FACULTAD DE ARQUITECTURA E INGENIERÍA CIVIL

Evaluación de envoltente en fachada multicapa en cuatro salas de cine con la implementación de la metodología BIM, Rol Coordinadora

MAGISTER EN GERENCIA DE PROYECTOS BIM

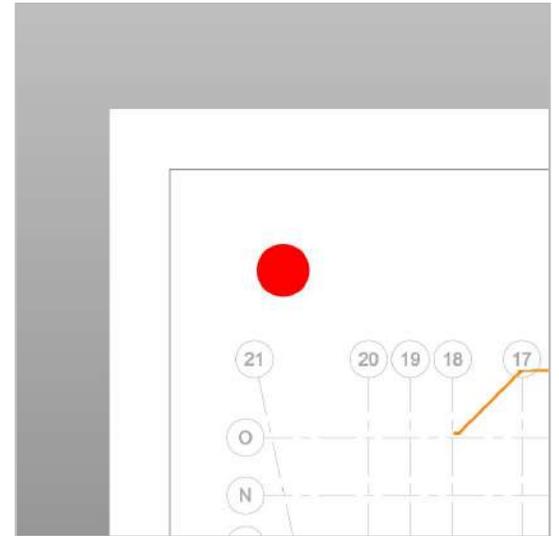
Description	Corregir altura del tablero
Assigned to	Andrea Toasa (EMPRESA-02)
Created by	Paola Correa (EMPRESA-02)
Created on	Apr 2, 2025
Location	—
Location details	—
Due date	Apr 2, 2025
Start date	Apr 1, 2025
Placement	PL-CNE-DIS-IIEE-BIM-01-ZZZ-1001.rvt
Root cause	—

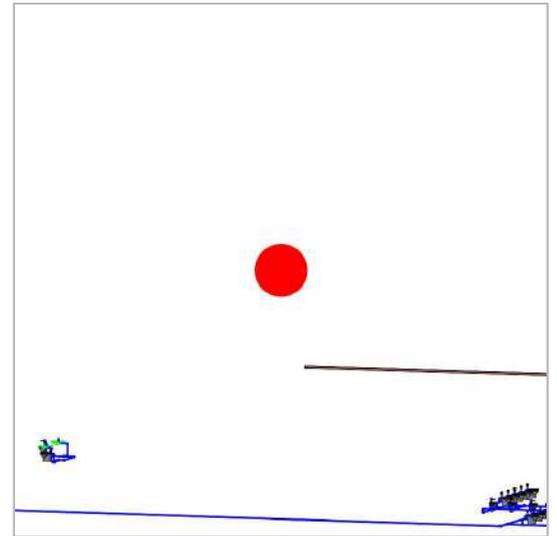
Description	Debería de aparecer el plano base arquitectónico en todos los planos MEP
Assigned to	—
Created by	Paola Correa (EMPRESA-02)
Created on	Mar 30, 2025
Location	—
Location details	—
Due date	—
Start date	—
Placement	PL-CNE-DIS-ASS-BIM-01-ZZZ-1001.rvt
Root cause	—

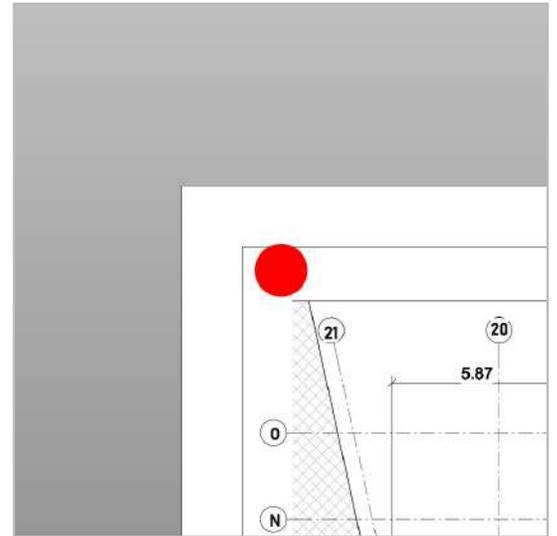
Description	Hacer zoom a la isometría por secciones para que se pueda visualizar en los planos
Assigned to	Andrea Toasa (EMPRESA-02)
Created by	Paola Correa (EMPRESA-02)
Created on	Mar 30, 2025
Location	—
Location details	—
Due date	Mar 30, 2025
Start date	Mar 29, 2025
Placement	PL-CNE-DIS-ASS-BIM-01-ZZZ-1001.rvt
Root cause	—

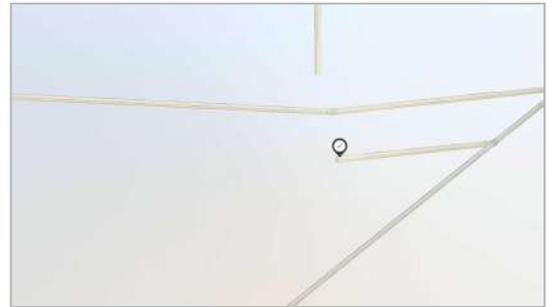
Description	Falta contrapiso patio de comidas exterior
Assigned to	Gustavo Avila (EMPRESA-02)
Created by	Paola Correa (EMPRESA-02)
Created on	Feb 22, 2025
Location	—
Location details	—
Due date	Feb 23, 2025
Start date	Feb 21, 2025
Placement	PL-CNE-DIS-EST-BIM-01-ZZZ-1001.rvt
Root cause	—

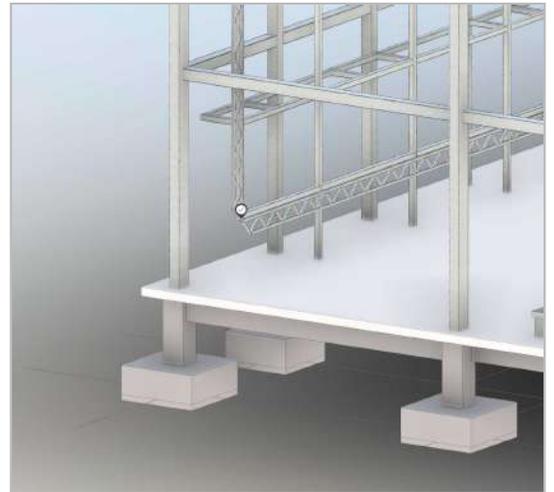
esat puerta sigue siendo de cristal porfavor revisar

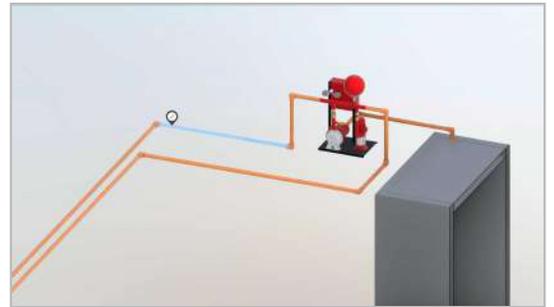
Description	Faltan puertas y ventanas de los locales
Assigned to	Maria Díaz (EMPRESA-02)
Created by	Paola Correa (EMPRESA-02)
Created on	Feb 11, 2025
Location	—
Location details	—
Due date	Feb 21, 2025
Start date	Feb 20, 2025
Placement	PL-CNE-DIS-ARQ-BIM-01-ZZZ-1001.rvt
Root cause	—

- A-600. SALA 1.pdf

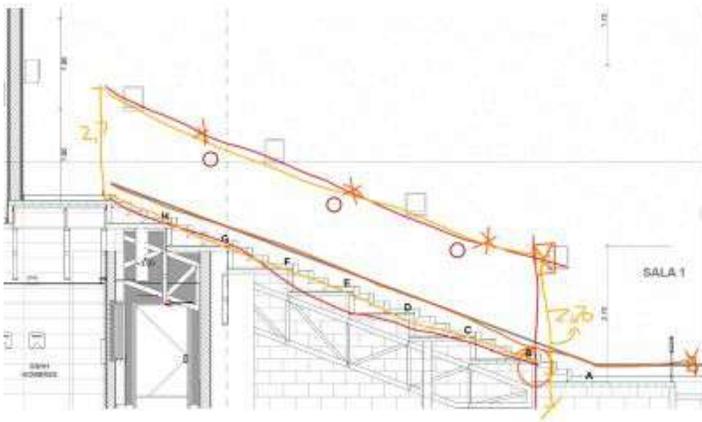
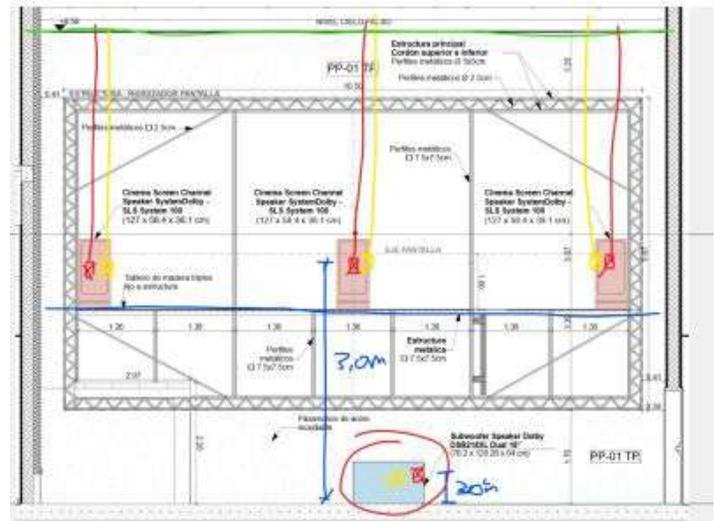
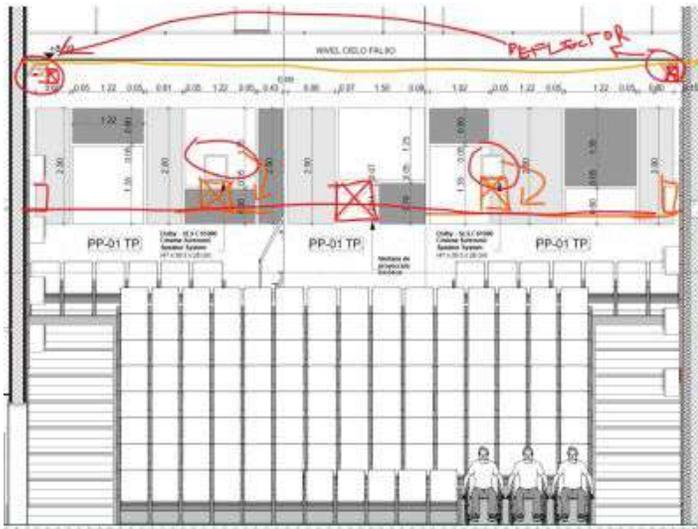
Description	Revisar ubicación y cantidad de parlantes laterales por salas, adjunto fachadas laterales de salas como referencia
Assigned to	Andrea Toasa (EMPRESA-02)
Created by	Alejandro Armas (EMPRESA-02)
Created on	Jan 30, 2025
Location	—
Location details	—
Due date	Jan 31, 2025
Start date	Jan 29, 2025
Placement	PL-CNE-DIS-IIEE-BIM-01-ZZZ-1001.rvt
Root cause	—

Paola Correa Feb 11, 2025, 9:04 PM UTC	@Alejandro Armas Verificar para cerrar la incidencia
 Maria Díaz Feb 12, 2025, 3:38 PM UTC	Estimados @Paola Correa @Alejandro Armas esta incidencia ha sido solventada

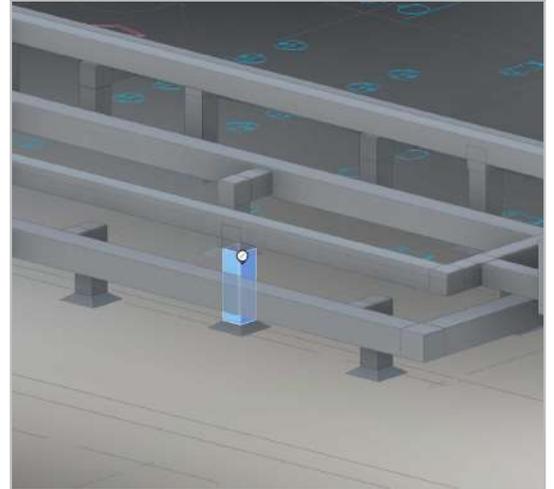
Description	Eliminar este eje y ampliar cubierta como se detallo en la ultima reunión de diseño
Assigned to	Gustavo Avila (EMPRESA-02)
Created by	Alejandro Armas (EMPRESA-02)
Created on	Jan 13, 2025
Location	—
Location details	—
Due date	Jan 14, 2025
Start date	Jan 13, 2025
Placement	PL-CNE-DIS-EST-BIM-01-ZZZ-1001.rvt
Root cause	—

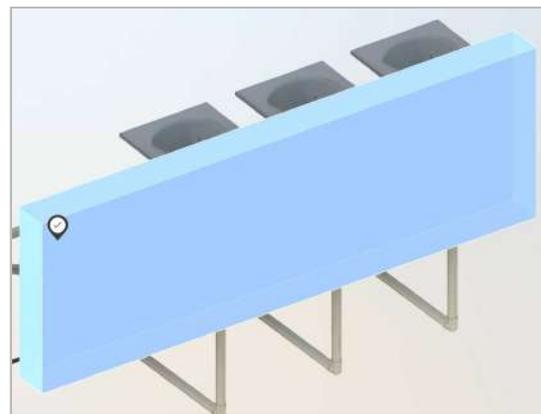
Status	Closed
Type	COR Coordination > Coordination
Description	No se define en el plano arquitectónico la ubicación de las gradas de acceso al corredor que comunica a las áreas de proyección ni su detalle.
Assigned to	Paola Correa (EMPRESA-02)
Created by	Gustavo Avila (EMPRESA-02)
Created on	Dec 12, 2024
Location	—
Location details	—
Due date	Dec 13, 2024
Start date	Dec 12, 2024
Root cause	—

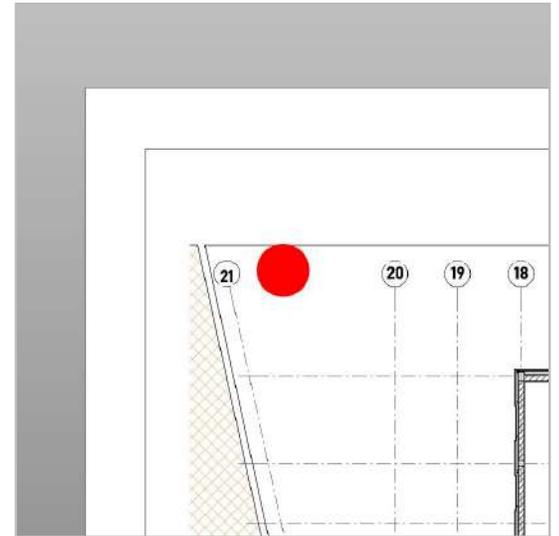
Gustavo Avila Dec 12, 2024, 12:58 PM UTC	Arquitectonicamente no se ha definido la ubicacion de las gradas de acceso a los corredores que cominican las areas de proyección
--	--	---

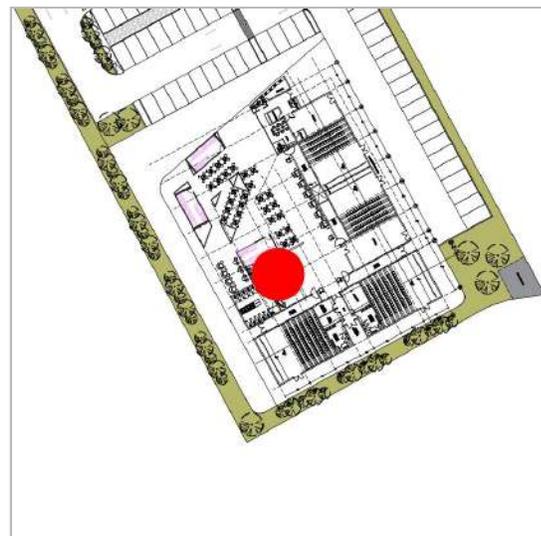
Description	En los ejes 3 y 7 existen columnas que van soportar el graderío sería conveniente mover esas paredes de las bodegas que van a estar bajo las graderíos para perder las columnas dentro de las paredes.
Assigned to	Paola Correa (EMPRESA-02)
Created by	Gustavo Avila (EMPRESA-02)
Created on	Nov 15, 2024
Location	—
Location details	ejes 2 y 3
Due date	Nov 18, 2024
Start date	Nov 16, 2024
Placement	PLAZA CINE_ARQ.dwg
Root cause	Coordination > Design Coordination

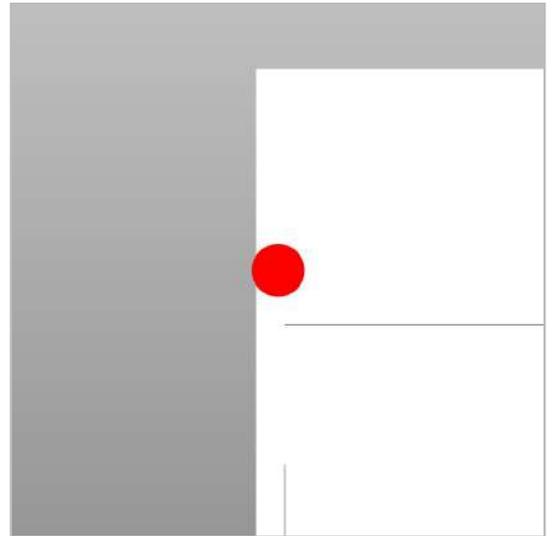
Description	Revisar cambios estructurales
Assigned to	Gustavo Avila (EMPRESA-02)
Created by	Alejandro Armas (EMPRESA-02)
Created on	Nov 15, 2024
Location	—
Location details	—
Due date	Nov 19, 2024
Start date	Nov 15, 2024
Placement	PLAZA CINE_ARQ.dwg
Root cause	—
